### Wettbewerb für ein Alters- und Invalidenasyl in Delsberg.

### Rapport du Jury

1er Prix, Projet N° 1.  
Devise „Aux Vieillardes“.

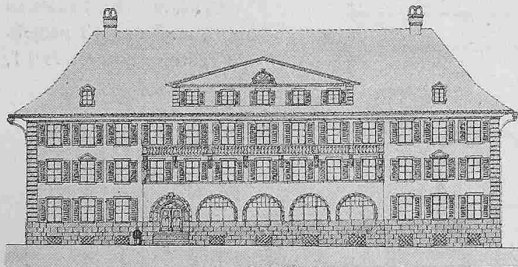
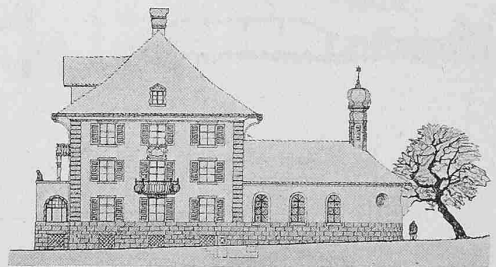
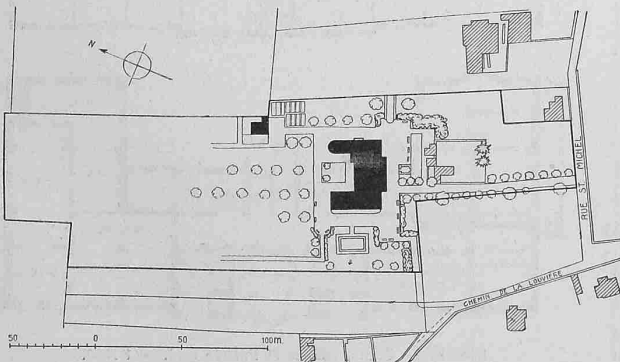
1. *Aux Vieillards.* Très bon projet, très réduit, simple et bien conçu, spécialement au point de vue de son orientation. Son emplacement sur le terrain gagnerait à être repoussé au Nord, de façon à donner plus de dégagement à la façade principale sud et particulièrement à son entrée. L'idée de terrasses et balcons accompagnant les chambres à deux lits aux étages, sans nuire à l'ensoleillement des pièces, est jugée heureuse. La distribution des étages est bien conçue; le rez-de-chaussée comporte les locaux qui sont utilisés pendant le jour, tandis que les étages sont réservés pour les chambres à coucher, hommes au premier et femmes au deuxième. La construction du plafond du réfectoire qui doit supporter les galandages du premier étage n'est pas indiquée.

III<sup>me</sup> Prix. Projet N° 8, Devise „Charité“. Architecte M. Alfred Lanzrein à Thoune.

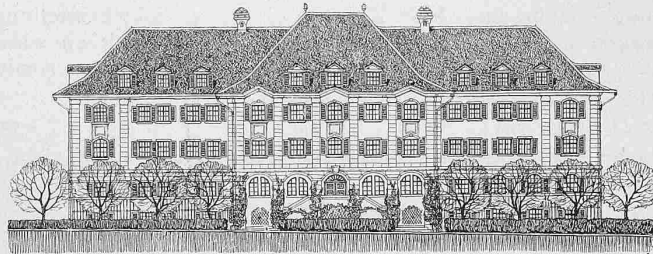
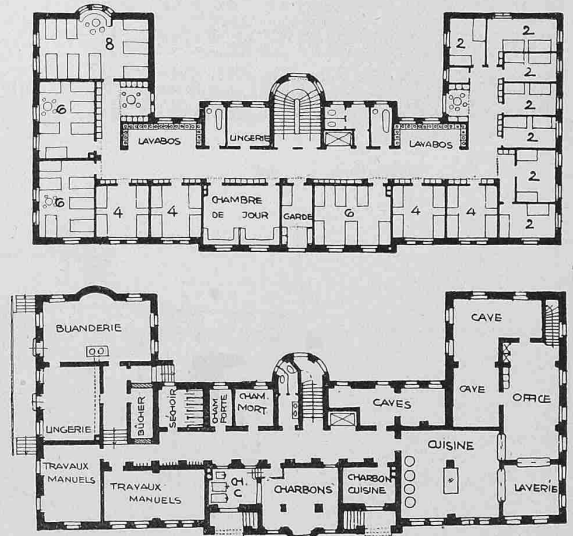
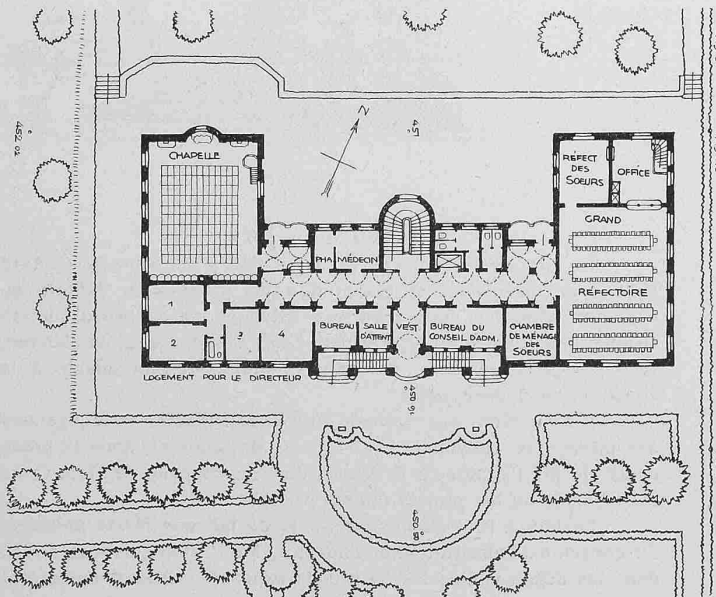
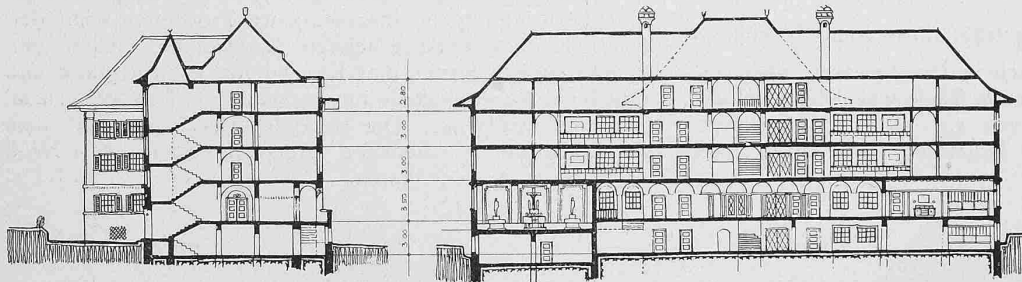
8. *Charité.* Bonne disposition générale; gagnerait à être poussé plus à l'Ouest. L'emplacement de la dépendance se trouve

trop rapproché de l'avenue d'entrée principale, mais peut être maintenu, si ladite avenue longe la limite Ouest de la propriété. Les W. Closets des étages sont en nombre insuffisant. L'appui des murs de séparation qui se trouvent sur la chapelle et sur le réfectoire aurait dû être indiqué. Bonnes façades.

IV<sup>me</sup> Prix. Projet N° 23, Devise „Croix de St. Louis“.  
Architecte Max Hofmann à Berne.

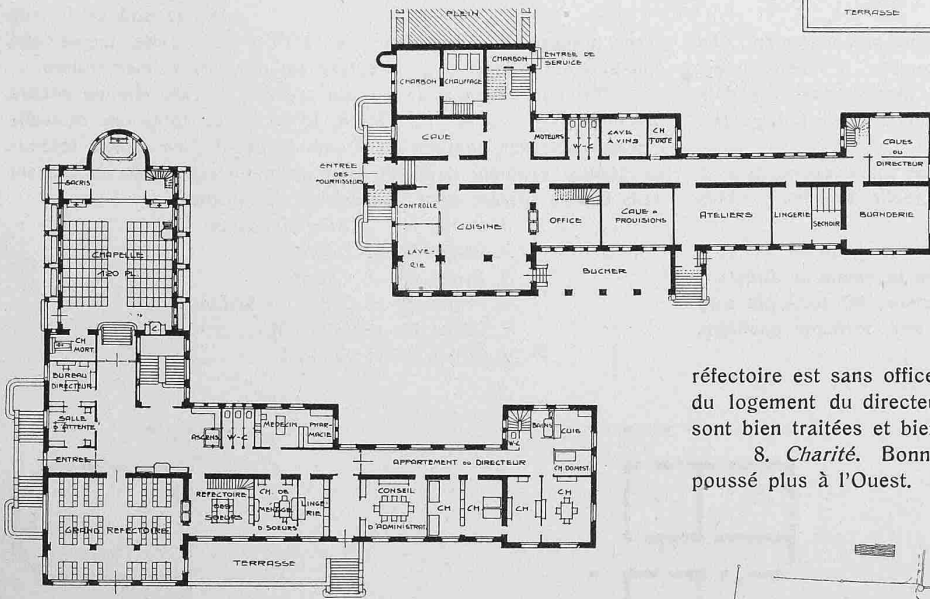
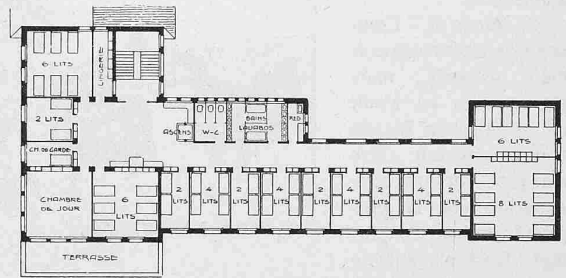
23. *Croix de St-Louis*. Bonne disposition bien ramassée avec un seul escalier. La variante du plan de situation est préférable à la disposition du projet qui éloigne trop le bâtiment de l'entrée. Les jardins qui accompagnent le plan du rez-de-chaussée ne sont pas logiques et mal étudiés. Le cube de construction indiqué à 10148 m<sup>3</sup> est, en réalité, de 11236 m<sup>3</sup>. Les façades sont bonnes quoique manquant d'harmonie dans certaines de leurs parties.

11me Prix. Projet N° 32. Plan du rez-de-chaussée. — Echelle 1 : 600.

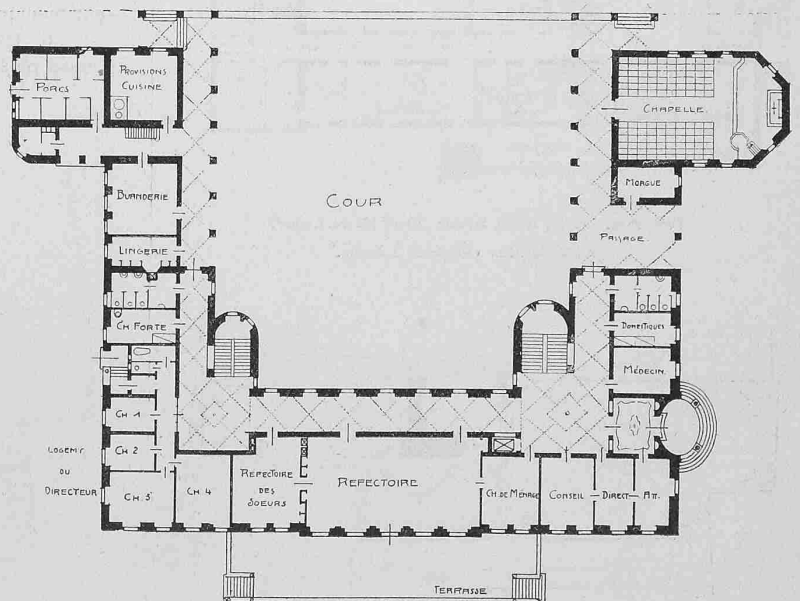
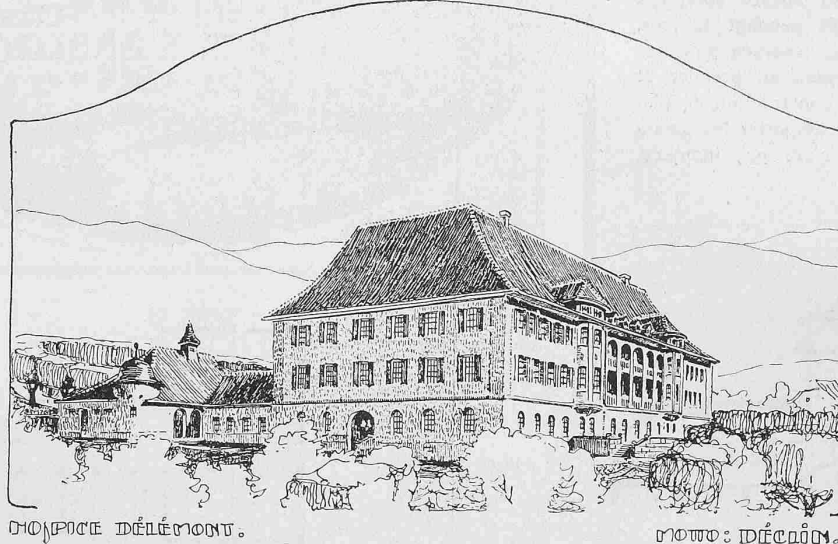
32. *Déclin*. Composition avec cour très intéressante. Projet bien étudié. Excellente orientation des différents locaux; cependant la chapelle indépendante du bâtiment principal et reliée à celui-ci par des portiques augmente un peu trop le cube de construction. Bonne architecture, bien proportionnée.
